**Ayuntamiento
Utrera**

ADENDA AL CONVENIO URBANÍSTICO PARA LA REDACCIÓN DEL PROYECTO DE EJECUCIÓN DE OBRAS DE ACCESO AL SECTOR SUS-C-1 (PLAN DE SECTORIZACIÓN SUNS-1) DEL PGOU DE UTRERA DE 23 DE OCTUBRE DE 2014

Segunda. Nueva definición de los accesos exteriores del Sector

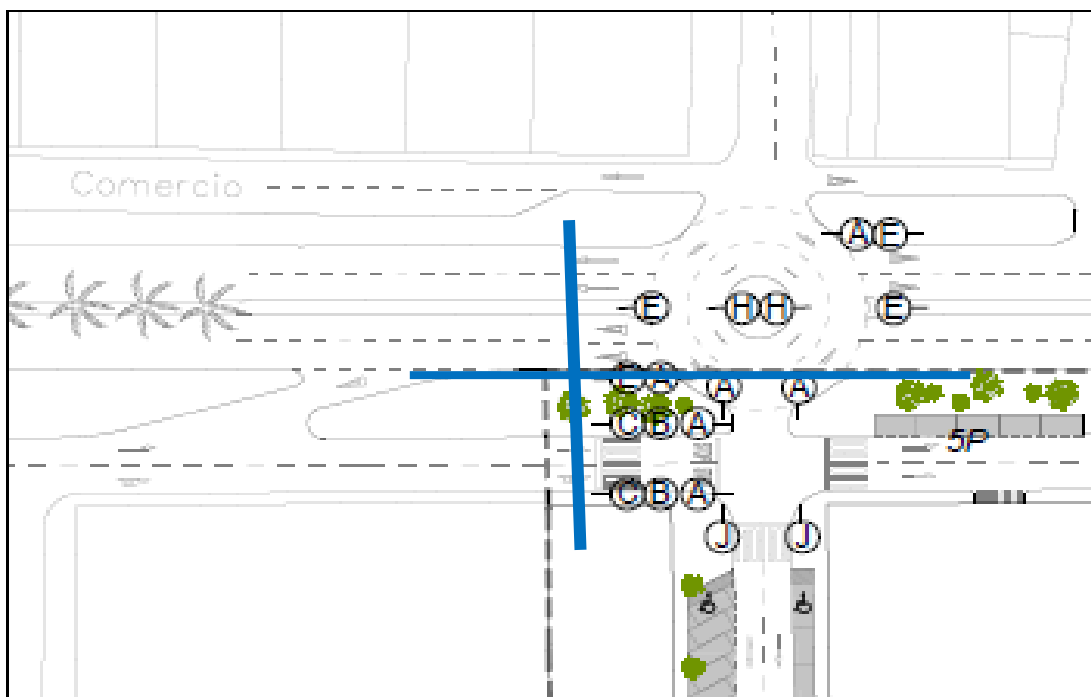
V. Durante la tramitación del Plan Parcial, se ha constatado la oportunidad y conveniencia de modificar el diseño y las características de los accesos exteriores del Sector, entendiéndose por tales los que no se localizan en el interior del ámbito, para mejorar su funcionalidad, conforme a lo establecido en el Informe emitido, en 16 de enero de 2019, por el responsable de Tráfico y Movilidad del Ayuntamiento de Utrera.

*"En el viario V-4 para garantizar la integración entre este sector y el otro viario, unidos por la avenida de (sic) José Dorado Ale, se habilitarán dos conexiones con la citada avenida; **la primera después de la rotonda de acceso al polígono de la Aurora en sentido centro de la ciudad**, y la segunda incorporación después de la nueva rotonda situada en el acceso al sector de nueva ejecución"* (el resaltado no es original).

Los accesos exteriores proyectados para el Sector, conforme a los informes técnicos municipales emitidos durante la tramitación del Plan Parcial, que constituyen el objeto del Convenio y la presente Adenda, se describen en la siguiente imagen (delimitados en rojo):

El Presupuesto de Ejecución Material (PEM) de los dos (2) accesos exteriores del Sector, anteriormente delimitados, se establece tomando como referencia el "Módulo de cálculo simplificado de los presupuestos estimativos de ejecución material de los distintos tipos de obras", publicado por el Colegio Oficial de Arquitectos de Sevilla (2020), para obras de urbanización completa de calle o similar (incluyendo todos los servicios, Cod. UR09), por importe de 157 €/m², que aplicado a la superficie del tramo de obras a ejecutar (900 m² de rotonda y 365 m² nueva salida, en total, 1.265 m²) resultaría CIENTO NOVENTA Y OCHO MIL SEISCIENTOS CINCO EUROS (198.605 €).
